Règlement n° 34 (Prévention des risques d'incendie)

Proposition de série 03 d'amendements au Règlement n° 34 (Prévention des risques d'incendie)

Communication de l'expert du Japon*

«Modèle B

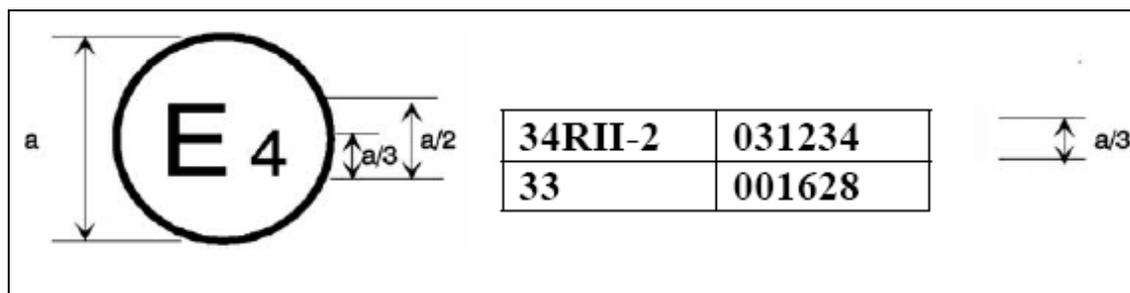
Annexe 2, Modèle B, modifier comme suit:

La marque d'homologation ci-dessus, apposée sur un véhicule, indique que le type de véhicule concerné a été homologué aux Pays-Bas (E4) en vertu des Règlements n^{os} 34, parties I ou IV et II-2, et 33*/. Les numéros d'homologation indiquent que, à la date où les homologations correspondantes ont été délivrées, le Règlement n^o 34 incluait la série 03 d'amendements et le Règlement n^o 33 se trouvait toujours sous sa forme d'origine.».

5. Paragraphe 3.1.4.2 et annexe 2, Modèle B: Le Japon propose de modifier les dispositions relatives au numéro d'homologation et les modèles de marque d'homologation pour les mêmes motifs que ceux qui ont été exposés concernant le paragraphe 1.2 ci-dessus.
